## Optimizaciones al Diseño de Ingeniería de la Primera Línea del Metro de Quito

## CARACTERÍSTICAS GENERALES DE LA OPTIMIZACIÓN

## CONTRATO COMPLEMENTARIO N°1 GMQ

# ESTACIÓN 01 - QITUMBE

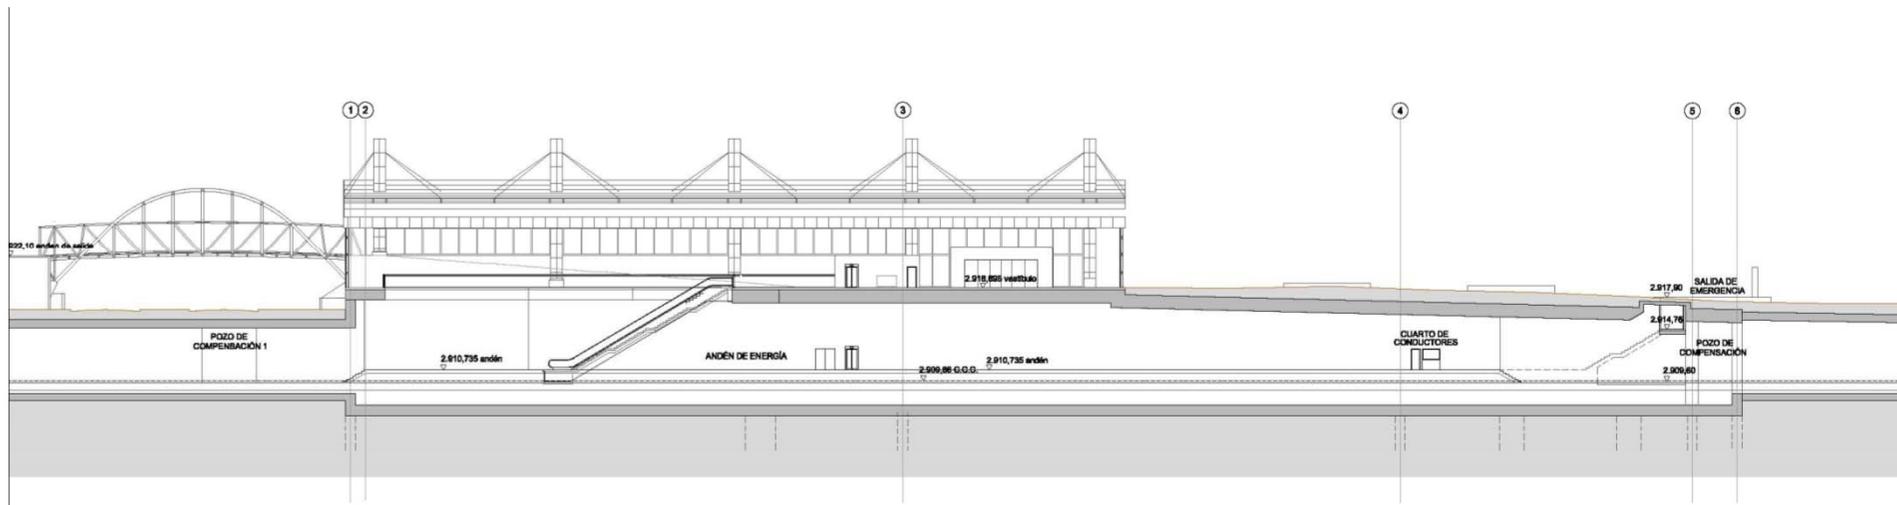
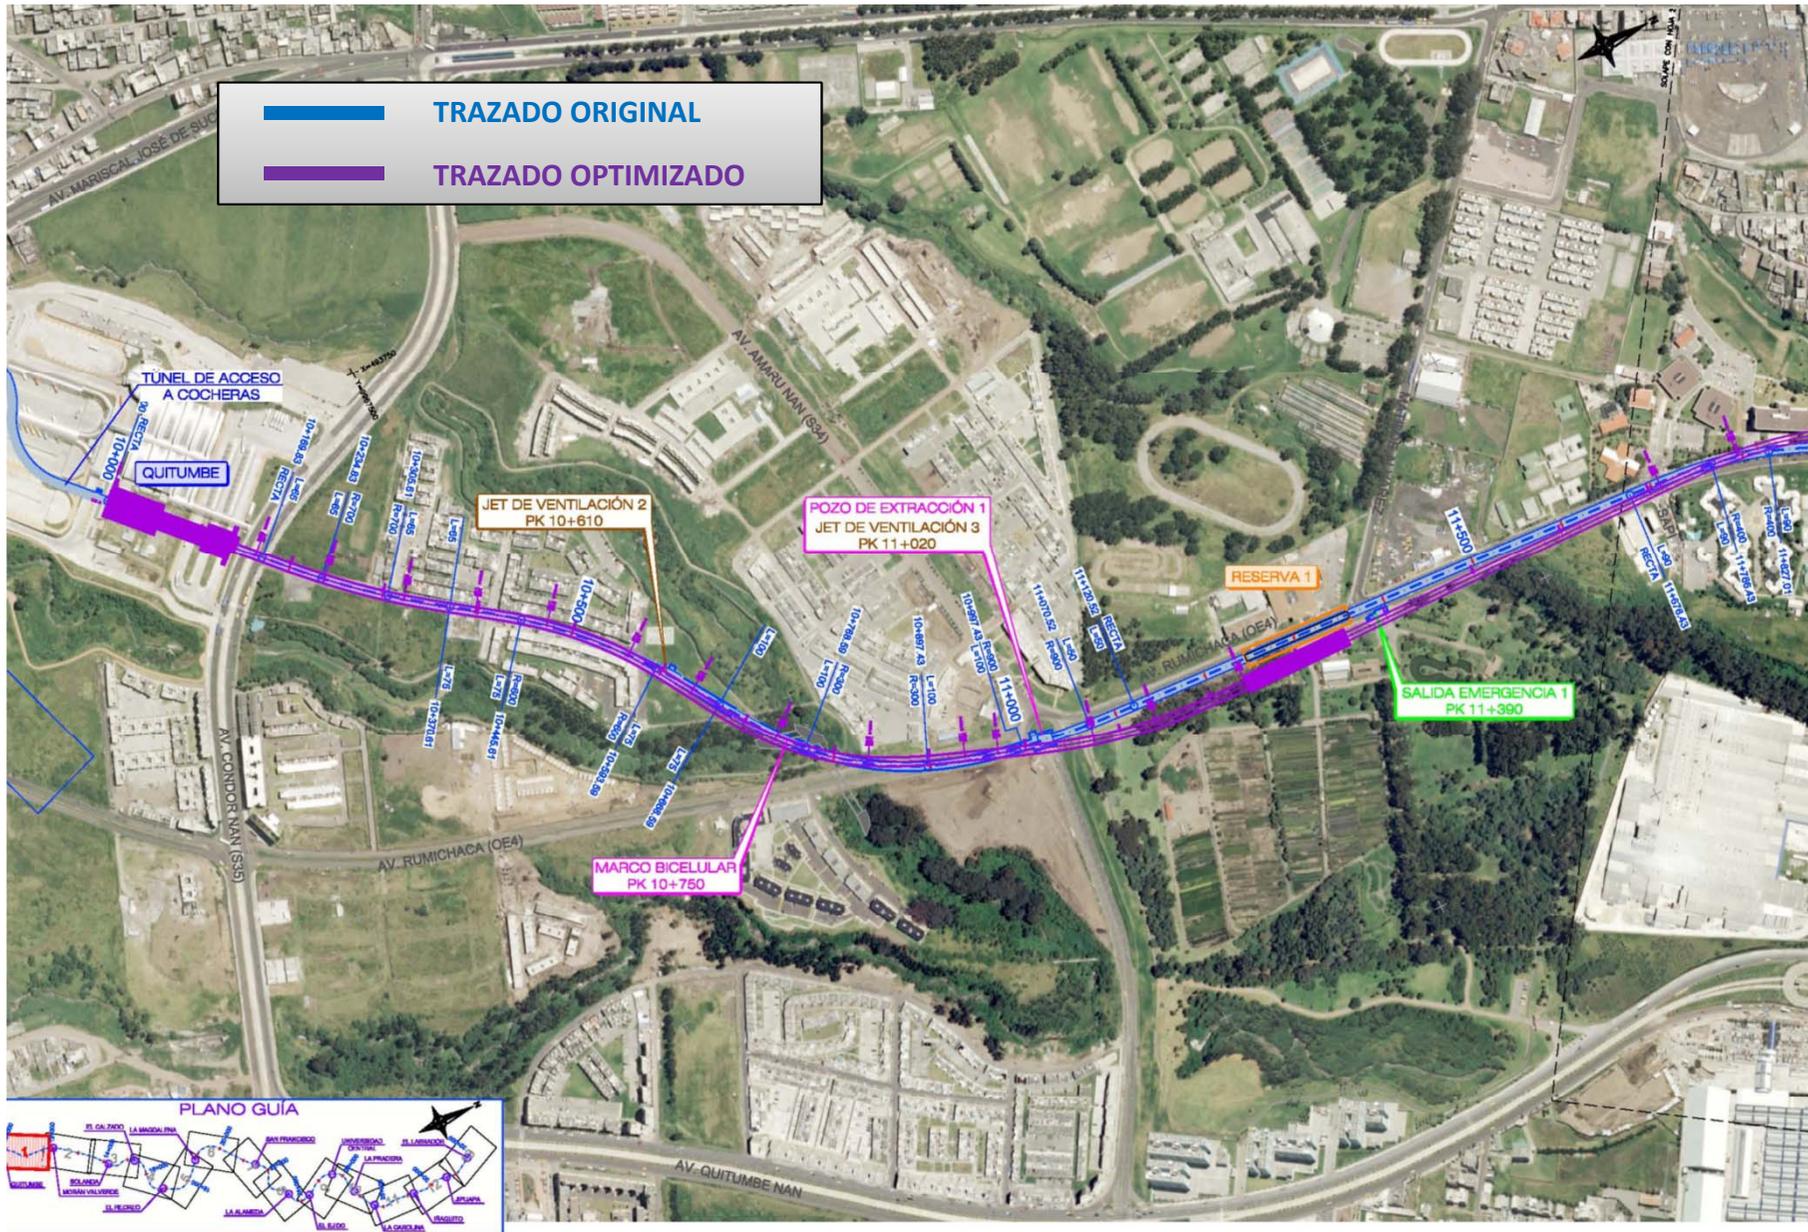
- 1) La estación mantiene el contorno y la cota de carril.
- 2) Se eliminan las pilas pilote y se sustituyen los estampidores por vigas de borde de canto suficiente para absorber los empujes laterales.

- ✓ Se eliminan las pilas pilote y los estampidores.
- ✓ Se mejora la configuración de las salidas de emergencia.

## TRAMO TÚNEL ENTRE QUITUMBE Y MORÁN VALVERDE

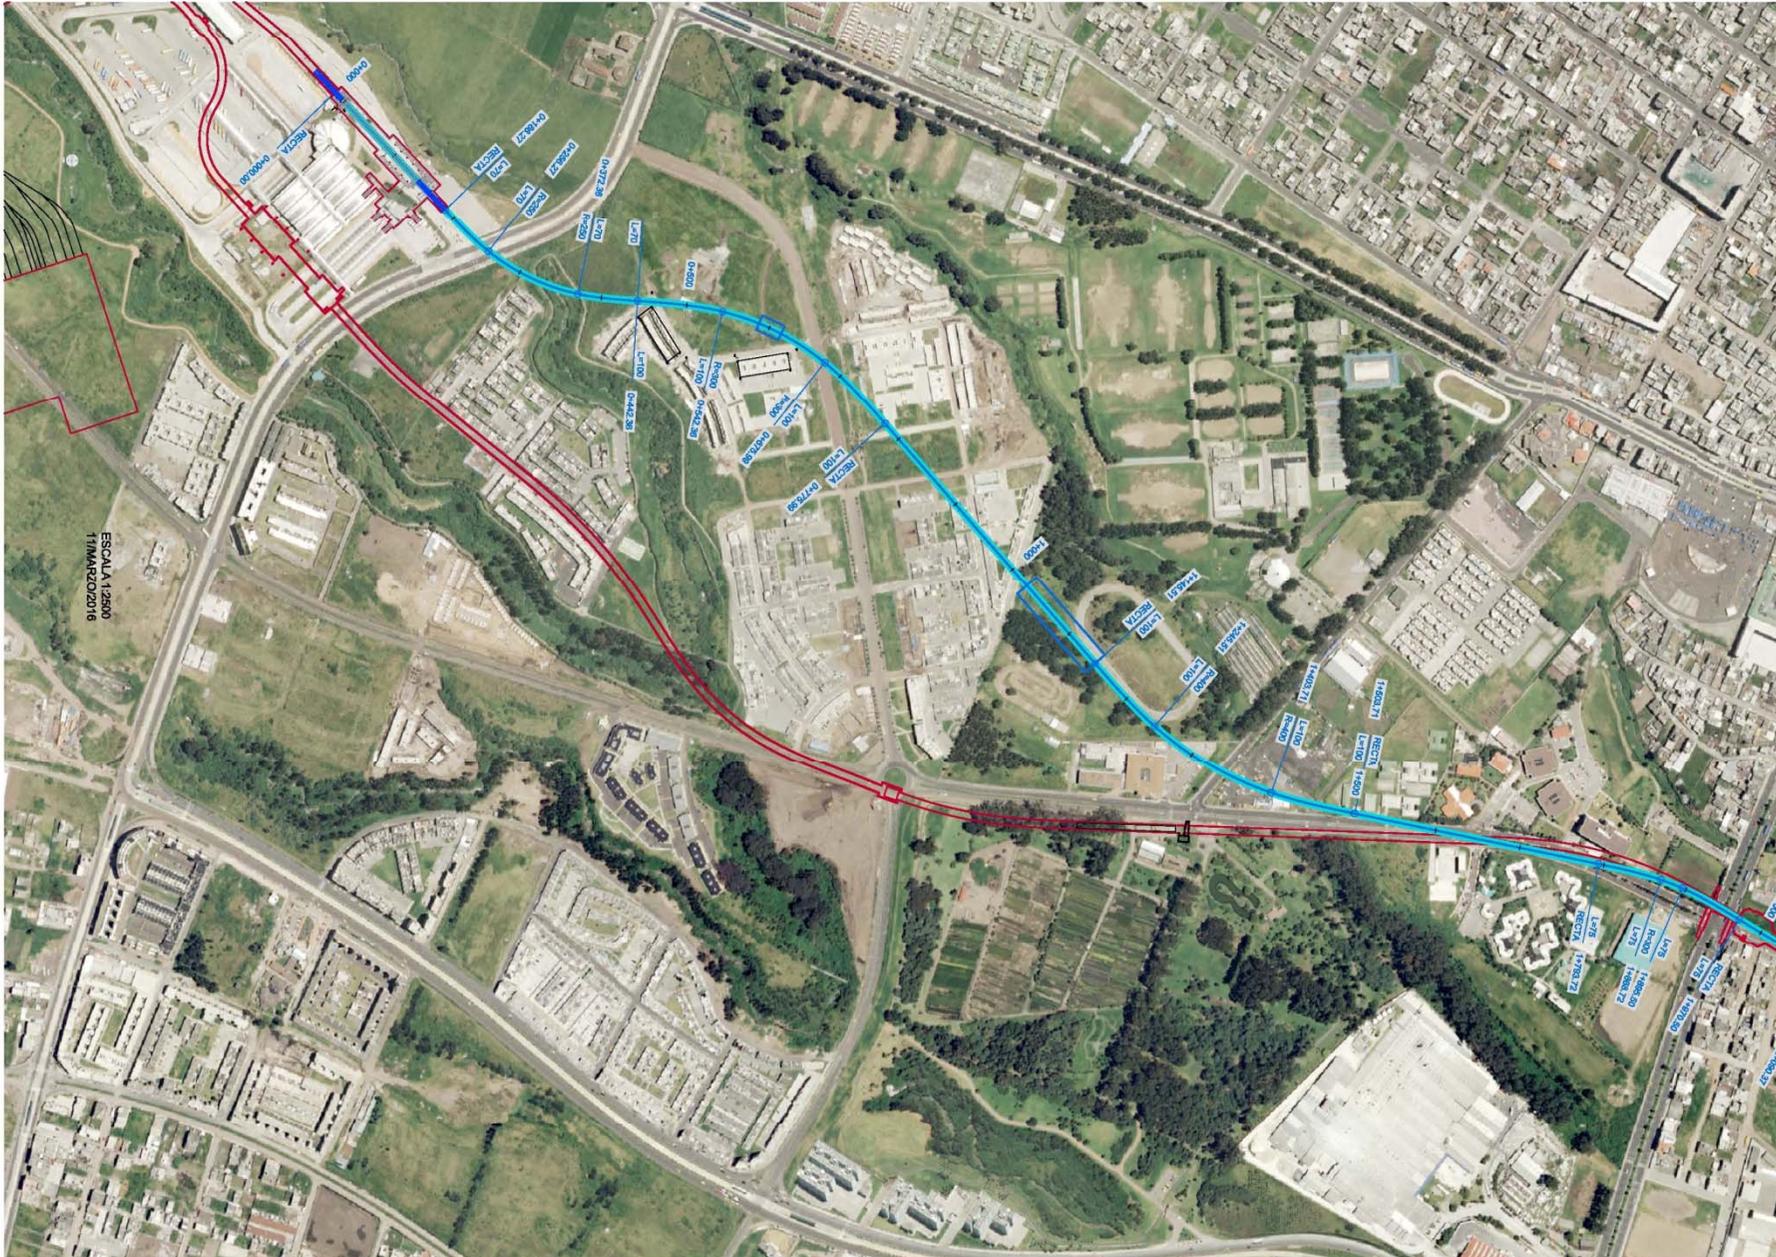
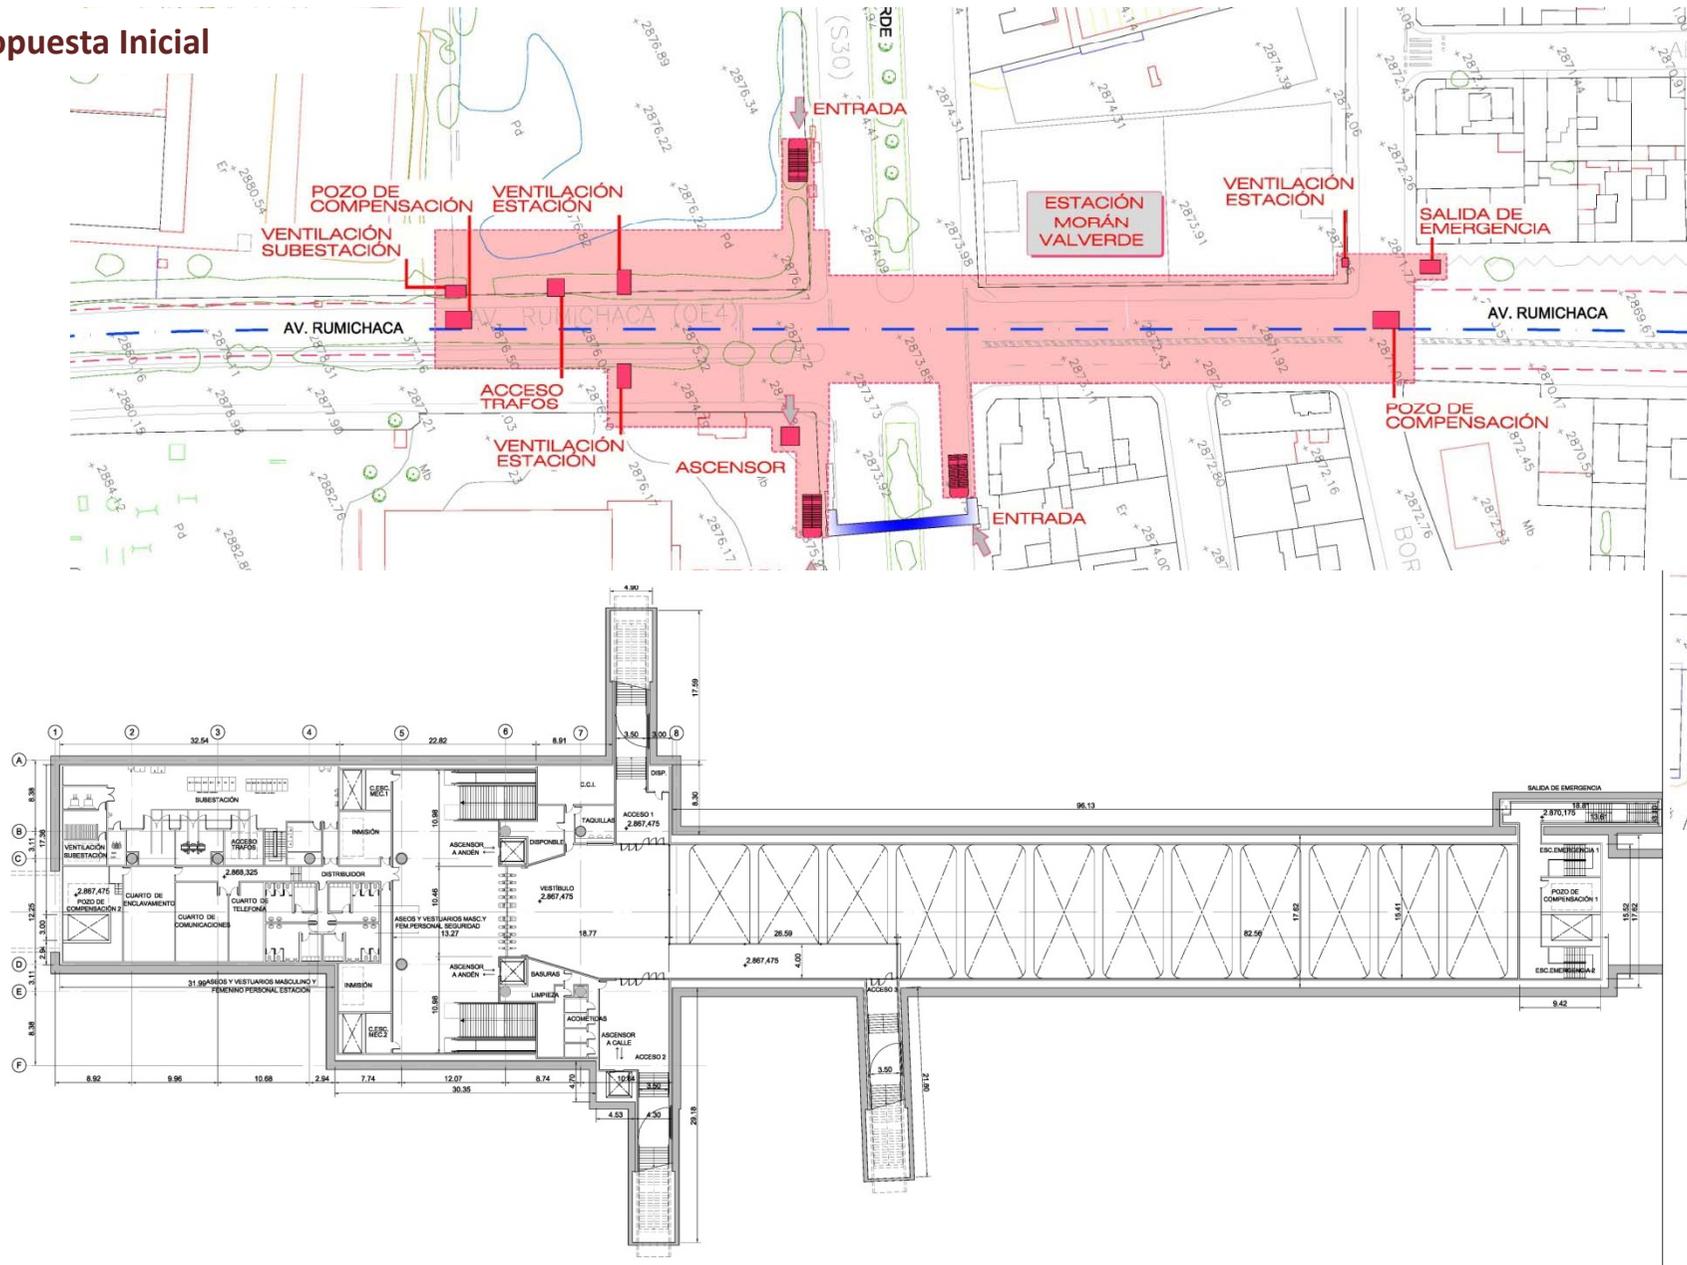
- 1) Desplazamiento del túnel hacia el Parque Lineal para que la futura estación (actual reserva 1) pueda construirse sin afectar a la Avenida Rumichaca Ñan .
- 2) Desplazamiento del pozo de salida de tuneladora, actualmente situado en el redondel del cruce Rumichaca-Amaru Ñan, junto a la Reserva 1.

- ✓ Menores afecciones al tráfico en ejecución de Fase 2 y de la futura Reserva 1.
- ✓ Reducción de riesgos en caso de afección al pasar parte del trazado bajo una zona de parque, en lugar de calzada.

- 1) Ubicación de la estación al Oeste, fuera de la zona de dársenas de buses
- 2) Trazado del túnel entre Quitumbe y Morán Valverde modificado hacia el Oeste

- ✓ Menores afecciones al servicio de buses municipales y a la TTQ
- ✓ Reducción de riesgos y molestias al sustituir el túnel entre pantallas en la calle Pumaspungo por un túnel a ejecutar con EPB en una zona menos edificada
- ✓ Notable reducción de la complejidad de las obras de paso por quebradas
- ✓ Estación más funcional con un intercambio más sencillo y mejor control de accesos
